大型観光バス その他の装置（天井エアユニット）のリコールについて

リコール番号 5586

改善箇所説明図

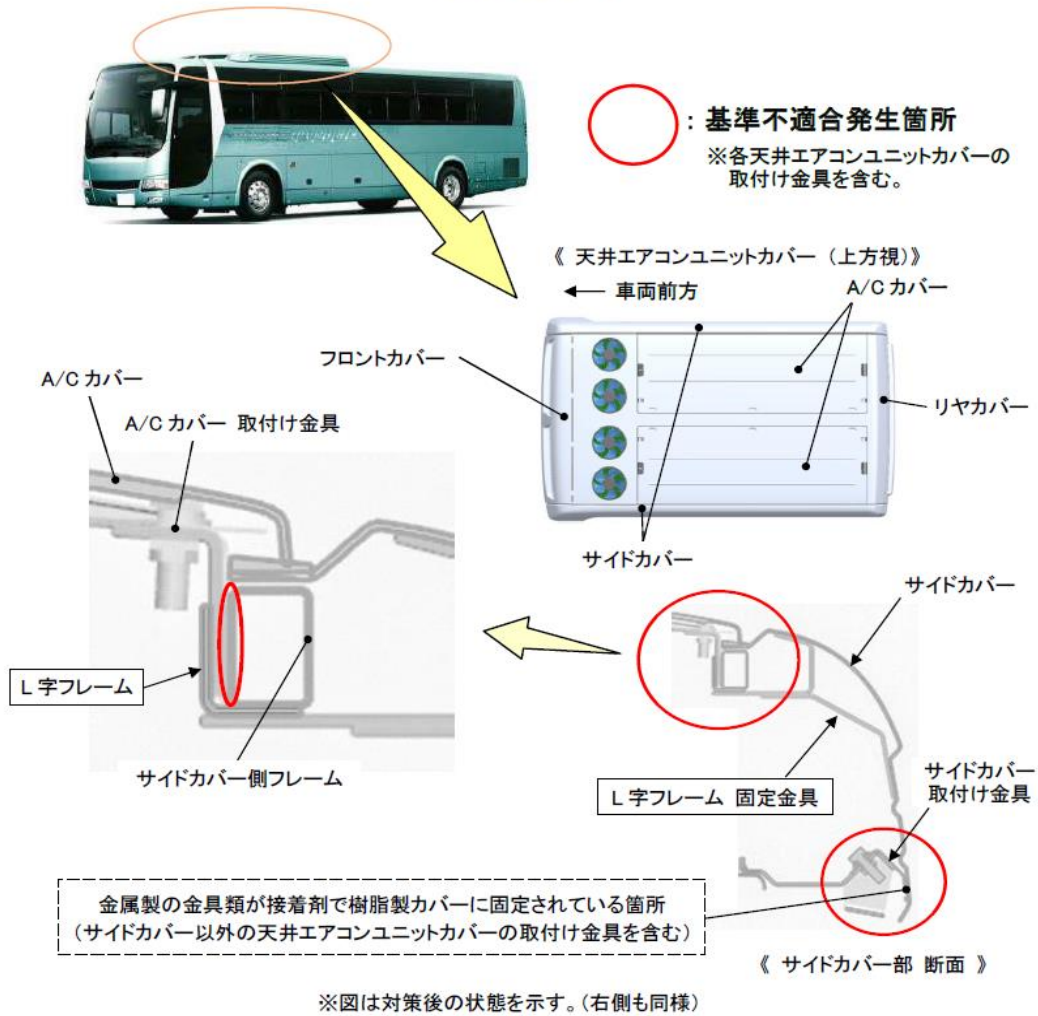
大・中型観光バスにおいて、天井エアユニットの樹脂製カバーを固定する金具類の防錆処置が不適切なため、当該金具類に錆が生じるものがある。そのため、そのままの状態で使用続けると、当該金具類の接合力が錆の進行によって低下し、最悪の場合、強い横風等を受けるとカバーが持ち上がって固定部が破損し、天井エアユニットからカバーが脱落するおそれがある。

改善措置の内容
 全車両、各天井エアユニットカバーの取付け金具をリベットによる固定を追加すると共に、サイドカバー側フレームのカバー固定部にL字フレームを追加する。

注： は追加する部品を示す。
 はリベットによる固定を追加する箇所を示す。
